《鹤山市珠西物流中心（西站片区）控制性详细规划（2025年12月局部调整）》草案公示文件

三、调整内容

调整前后国土空间用地用海规划对比图（左图：调整前，右图：调整后）

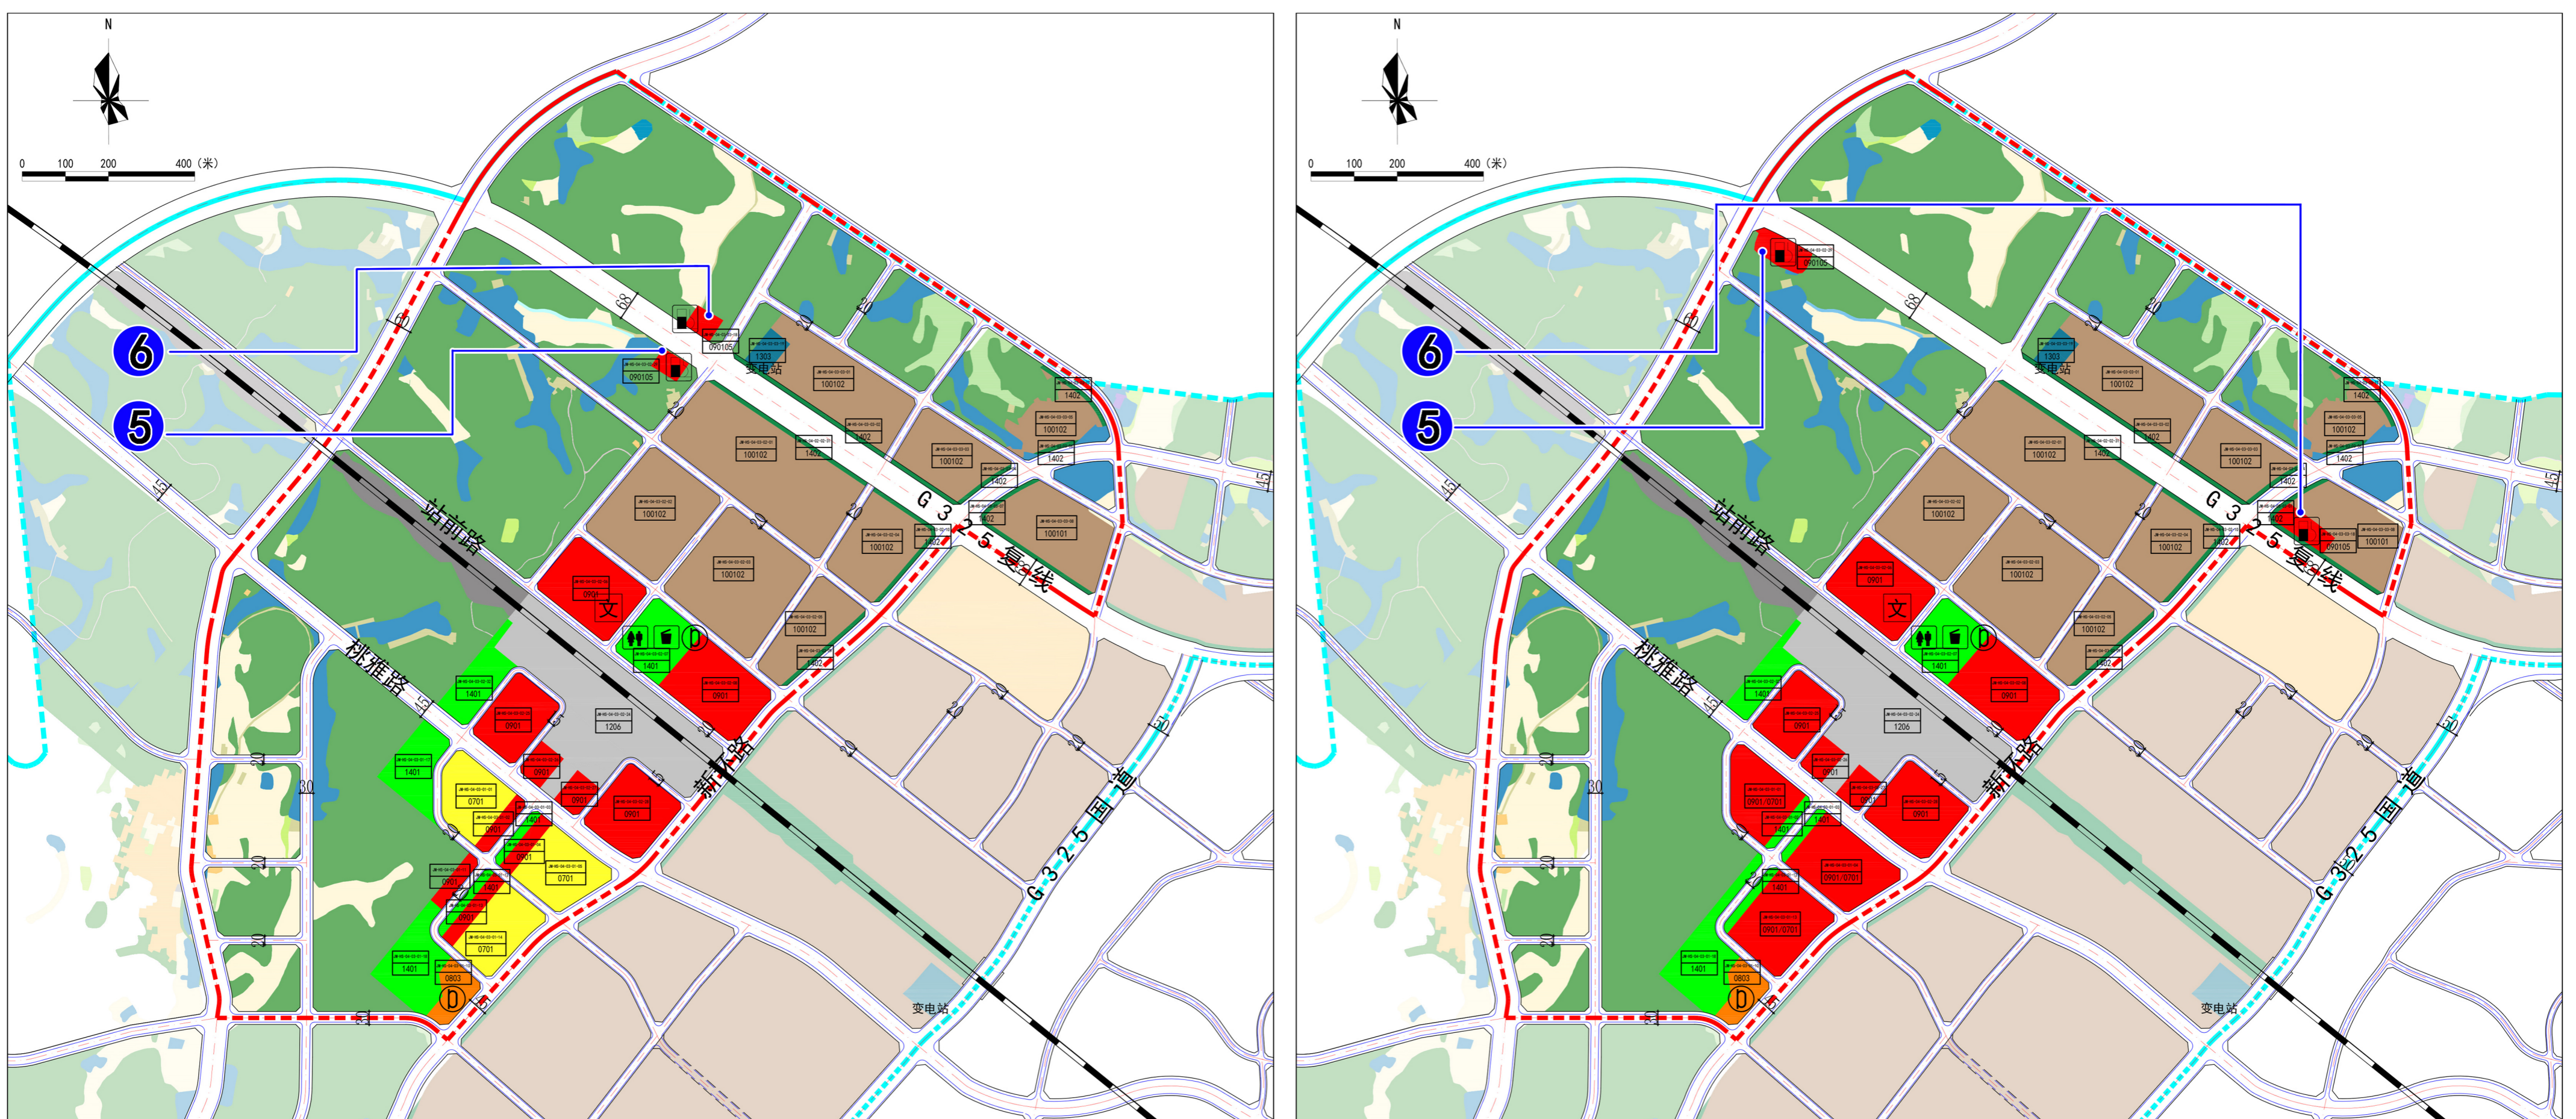
用地布局调整：⑤⑥结合G325复线征地界线，对原JM-HS-04-03-02-29、JM-HS-04-03-03-18（商业用地0901，规划加油站）位置进行优化调整。
